改善箇所説明図

基準不適合箇所

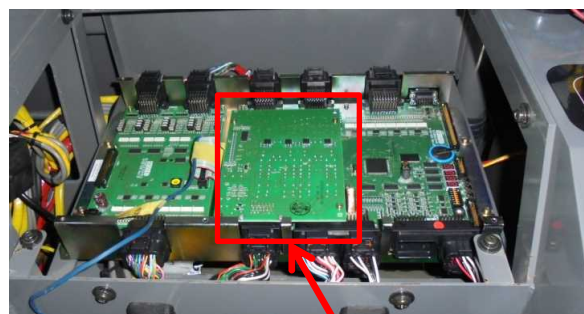
助手席前のグローブボックス下方に制御器を搭載
制御器下方の床板上に装備された室内暖房ユニットで
制御器周辺が高温になる。

ロータリ除雪車の変速機において、制御器の設置箇所が不適切なため、暖房による熱の影響により、車両走行制御用基板が高温となり、DC-DCコンバータが正常に作動しなくなることがある。

そのため、前後進レバーの位置により車速の増減速を制御するオペアンプの電源が断たれ、増減速制御が不能となり、最悪の場合、意図しない速度で発進するおそれがある。

冷却ファンを取付ける

全車両、車両走行制御用基板を対策品に交換し、加えて、制御器カバーに冷却ファンを取付ける。
